PROCESSO SEI-GDF Nº: 00111-00005727/2019-90.

ASSUNTO: Aprovação do projeto de alteração de parcelamento com redução de área do Lote 11 - Setor de Postos e Motéis Sul -SPMS, no Núcleo Bandeirante, R.A VIII.

CONSELHEIRA: Giselle Moll Mascarenhas – SEDUH

Fig. 4. URB 065/19

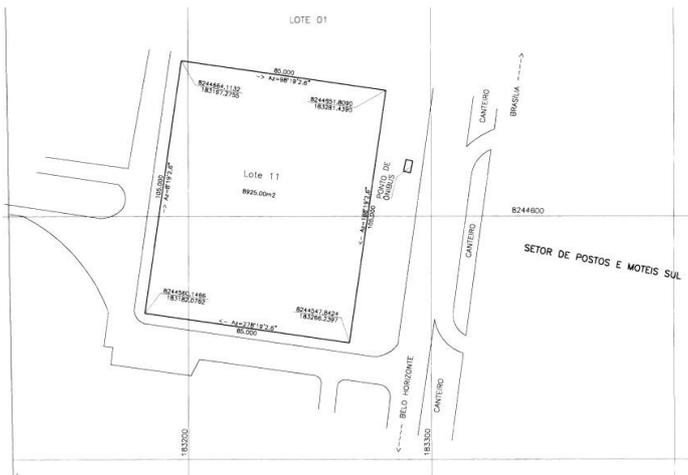
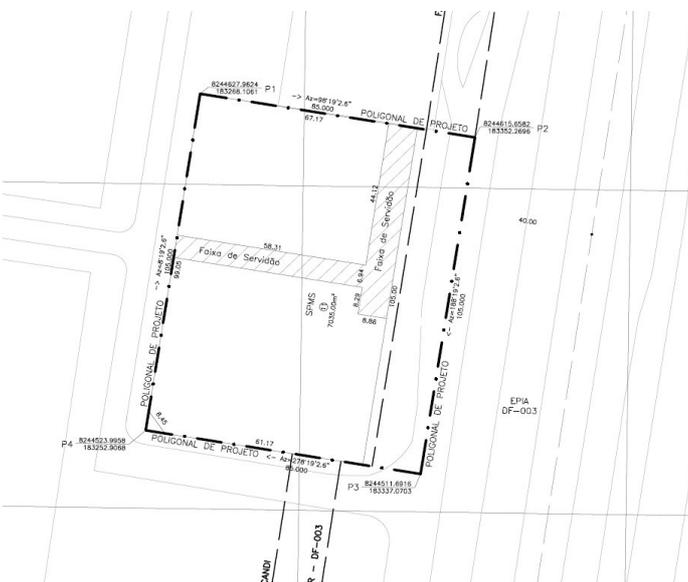
O projeto de urbanismo URB 065/19 altera o projeto URB e MDE 142/98 no que diz respeito aos novos limites e dimensões do lote 11 do Setor de Postos e Motéis Sul.

Fig. 6. ZEE Mapa 4 – Anexo único – UTB – Riscos Ecológicos Co-localizados

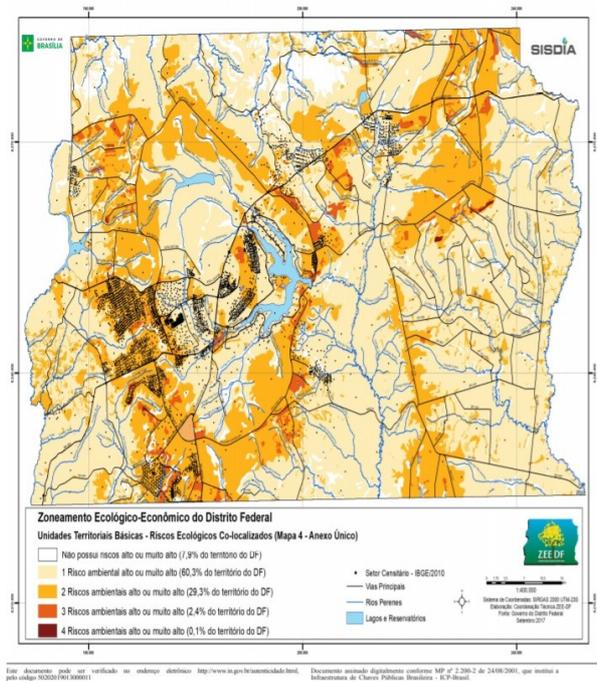
Portanto, quanto aos riscos ecológicos co-localizados, apresenta apenas 1 (um) risco alto ou muito alto, que corresponde ao risco de contaminação do subsolo.

Esse tipo de risco é monitorado pelo Instituto Brasília Ambiental- IBRAM – de acordo com a atividade a ser implantada no lote, por meio do processo de licenciamento ambiental, que terá que ser observado pelo empreendedor.

Fig. 11. Croqui do cadastro de redes de energia elétrica. Fonte: CEB

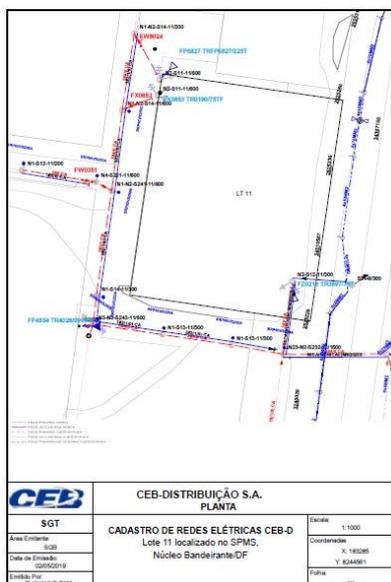
O Laudo Técnico SEI-GDF - CEB-D/DD/DR/SGB (SEI 21766892), relata que há interferências de rede aérea existente com a poligonal de projeto. Conforme croqui de cadastro das redes nas imediações da poligonal de projeto, ilustrado na figura abaixo:

Entretanto, a interferência identificada localiza-se na extremidade sudeste da poligonal, em trecho que será afetado e transformado em área pública. Logo, a rede não incidirá no lote após registro das alterações propostas neste projeto.

A CEB acrescenta que havendo interesse na eliminação das interferências sinalizadas, torna-se necessário formalizar solicitação de orçamento junto a CEB-D ou contratar empresa legalmente habilitada, observando as diretrizes estabelecidas na Resolução 414/2010-ANEEL.

Fig.13. Consolidação das interferências incidentes na poligonal do projeto. Fonte: MDE 065/2019.

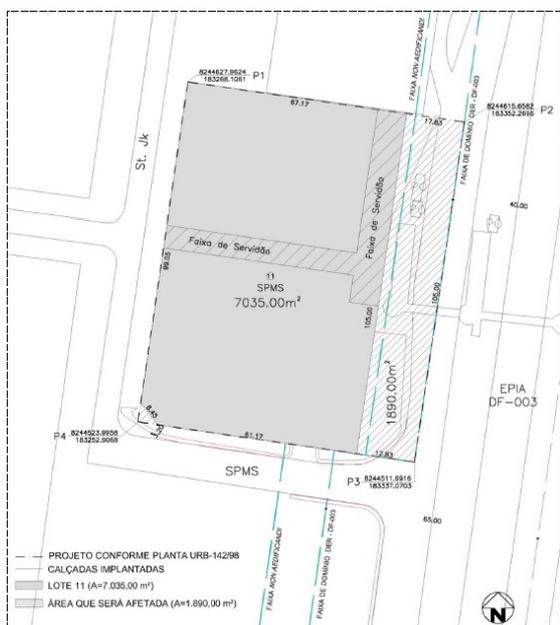
A interferência com as redes de água e de esgoto ocasionou a criação de faixa de servidão na unidade imobiliária. As edificações a serem construídas deverão respeitar a faixa de servidão, enquanto não houver o remanejamento das redes. Caso haja intenção em alterá-las, o procedimento se dará junto à concessionária e com total responsabilidade e expensas por parte do interessado.

No que compete às redes de infraestrutura, constatou-se a existência de interferências com redes de água, esgoto e energia elétrica. No entanto, foram definidas faixas de servidão non aedificandi internas ao lote, com regras para seu recobrimento e possibilidades de remanejamento, às expensas do proprietário do lote.
